発電用原子炉施設に係る 特定機器の設計の型式証明申請

コメント管理票及びコメント回答 (第十六条関連)

2023年5月29日
トランスニュークリア(株)

審査会合におけるコメント管理票

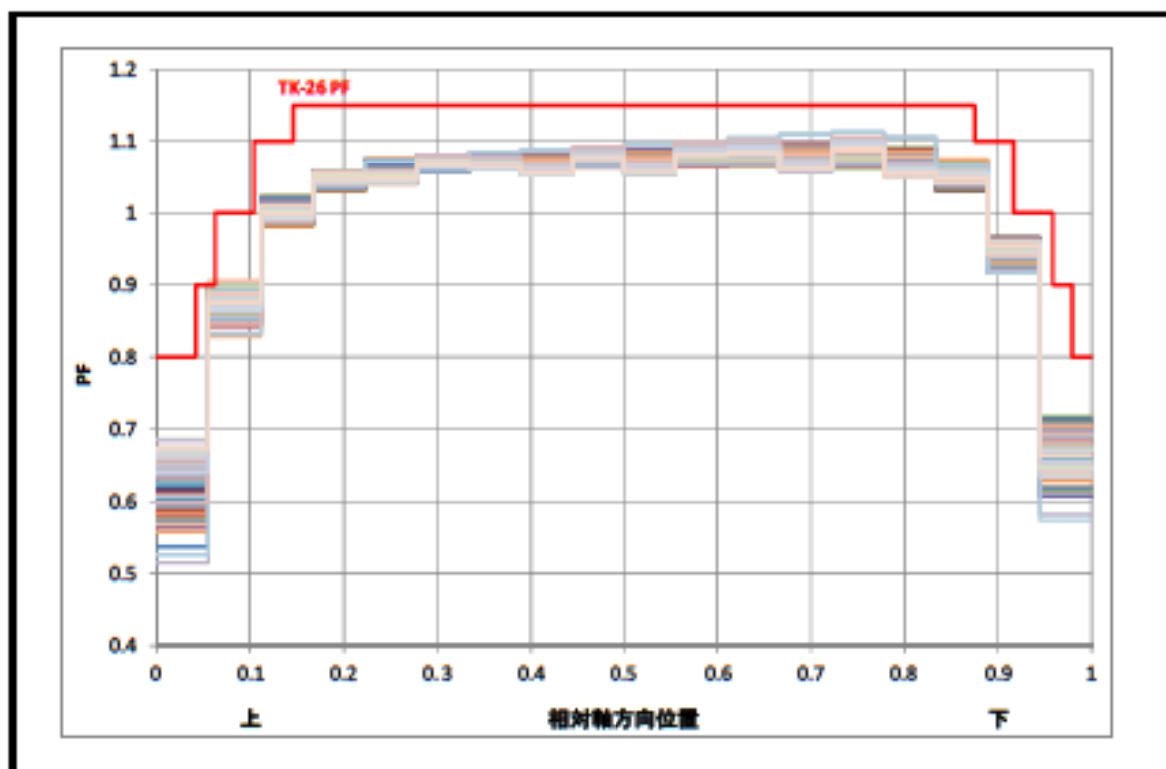
ピーキングファクターの設定根拠、保守性等について説明すること。

TK-26型の線源強度の計算に使用したピーキングファクター(PF)は電力事業者から開示された条件である。なお、OECD/NEAから提供されているPWR使用済燃料の軸方向燃焼度分布データベース⁽¹⁾より本申請の燃料と同等の燃料型式 []、かつ遮蔽評価の対象とする燃料と同等の集合体平均燃焼度 [] の使用済燃料の軸方向燃焼度分布を抽出し、本申請で考慮したPFと比較し、TK-26型に適用したPFが保守的であることを確認した。なお、TK-26型に適用したPFは、1に規格化された軸方向燃焼度分布に対して平均値は [] であり、燃料有効部全体で [] 高く評価している。

上記の内容を補足説明資料16-3(22-180-I-103 Rev.1)の別紙5に追記した。

Table 2.2.4 Calculation result

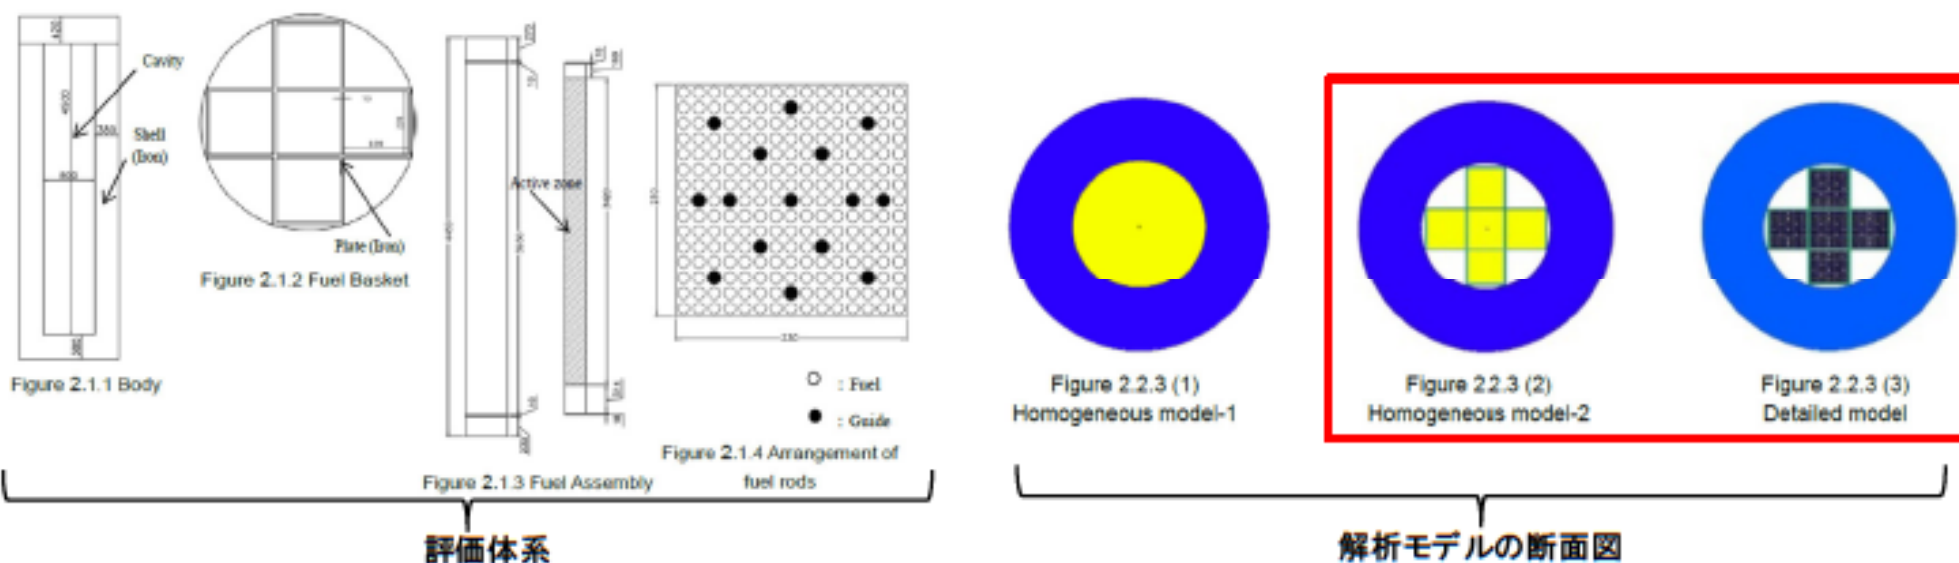
解析モデルで、燃料集合体をバスケット格子内で均質化しているとのことであるが、燃料ピンを均質化することによる計算結果への影響について説明すること。

TK-26型の遮蔽解析ではバスケット格子内の燃料集合体を均質化している。参考文献(1)で、燃料集合体を詳細にモデル化する場合と均質化する場合の比較計算が行われており、バスケット格子内で燃料集合体を均質化した場合(Homogeneous model-2)と、燃料集合体を詳細にモデル化した場合(Detailed model)で、容器側面の表面から1mにおける中性子及びガンマ線の線量当量率に殆ど差がないことが確認されている。よって、TK-26型の遮蔽解析でバスケット格子内で燃料集合体を均質化することに問題はない。

図6-1 長時間加熱による質量減損⁽¹⁾

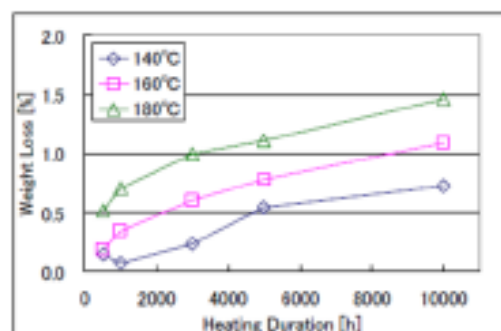
中性子遮蔽材の質量減損の評価方法について試験データ等を含めて説明すること。

TK-26型に使用している中性子遮蔽材(以下、「本材料」という。)は、エチレンプロピレン系ゴム(EPDM)を主材にしたものである。参考文献(1)により、本材料は、10,000hまでの加熱試験(図6-1)により、ラーソン・ミラー・パラメータ(LMP)を劣化パラメータとした場合、質量減損率との間に直線的な関係があることが評価されている(図6-2)。この評価式を用いて設計貯蔵期間(60年)における中性子遮蔽材の質量減損を評価した。
